Title - Sujet LOI - NGFV LOI - Next Generation Fighting Vehicle	
Solicitation No. - N° de l'invitation W6399-19KH53/E	Amendment No. - N° modif. 003
Client Reference No. - N° de référence du client W6399-19KH53	Date 2022-05-19
GETS Reference No. - N° de référence de SEAG PW-\$\$BL-299-28658	
File No. - N° de dossier 299bl.W6399-19KH53	CCC No./N° CCC - FMS No./N° VME
Solicitation Closes - L'invitation prend fin at - à 02:00 PM Eastern Daylight Saving Time EDT on - le 2022-06-17 Heure Avancée de l'Est HAE	
F.O.B. - F.A.B. Plant-Usine: <input type="checkbox"/> Destination: <input type="checkbox"/> Other-Autre: <input type="checkbox"/>	
Address Enquiries to: - Adresser toutes questions à: Parent, Derek	Buyer Id - Id de l'acheteur 299bl
Telephone No. - N° de téléphone (819) 790-8315 ()	FAX No. - N° de FAX () -
Destination - of Goods, Services, and Construction: Destination - des biens, services et construction: N/A

Invitation à se qualifier pour le processus d'approvisionnement du projet de véhicules de combat de nouvelle génération

« Amendement 003 »

La modification de l'invitation **003** est émis pour **1)** fournir des questions et des réponses et **2)** modifier l'invitation à se

Figure 1 notionnelle de la gestion de la configuration d'une variante de combat proposée d'un véhicule de combat et exigence minimale pour que les informations de configuration soient fournies à l'intérieur de la boîte magenta.

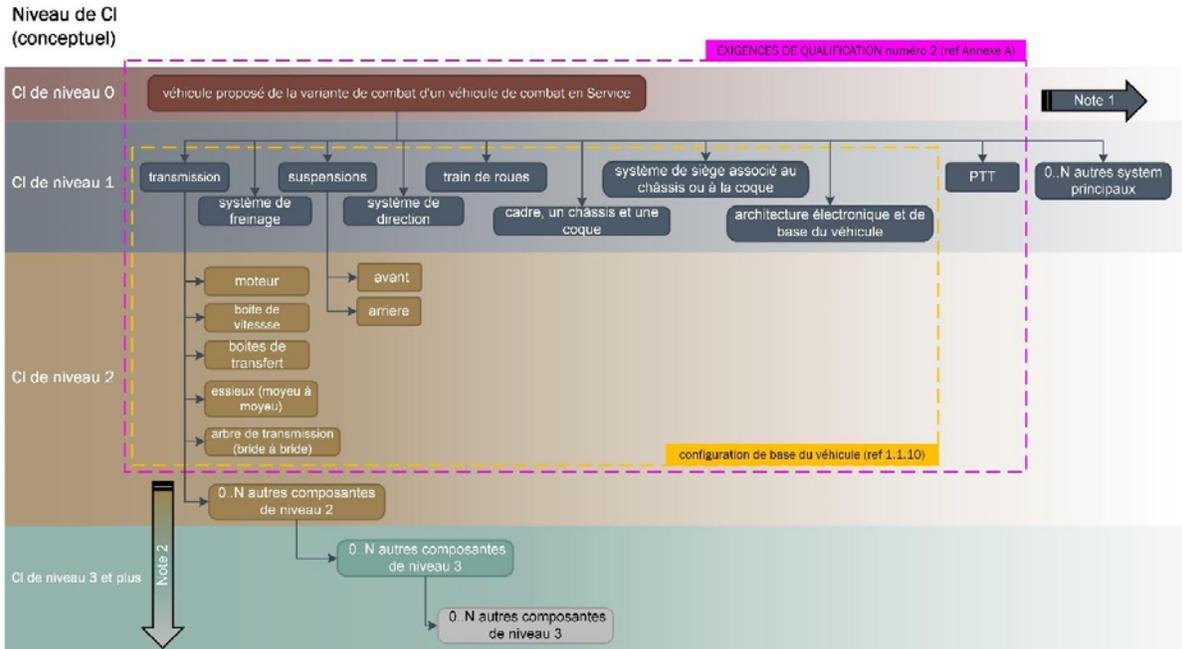
Liste de tous les éléments de configuration de haut niveau (CI) identifiés à l'intérieur de la boîte magenta de la figure 1 de la variante de combat proposée d'un véhicule de combat. Conformément aux notes 1 et 2 de la figure, des informations supplémentaires au-delà de cette exigence minimale peuvent exister dans le système de gestion de la configuration Fabriquante d'Origine, mais ne sont pas requises pour l'ISQ. Ces informations doivent être fournies sous la forme d'un document distinct joint à la réponse de l'ISQ dans un format compatible avec Microsoft Excel.

Note 1: Le système de configuration utilisé par le manufacturier du véhicule pourrait couvrir plusieurs systèmes principaux supplémentaires. Cette information n'est pas requise pour l'ISQ.

Note 2: Le système de configuration utilisé par le manufacturier du véhicule pourrait couvrir plusieurs composantes de niveau 2 additionnelles ainsi qu'une définition plus détaillée de n'importe quelle composante de niveau 2. Cette information n'est pas requise pour l'ISQ.
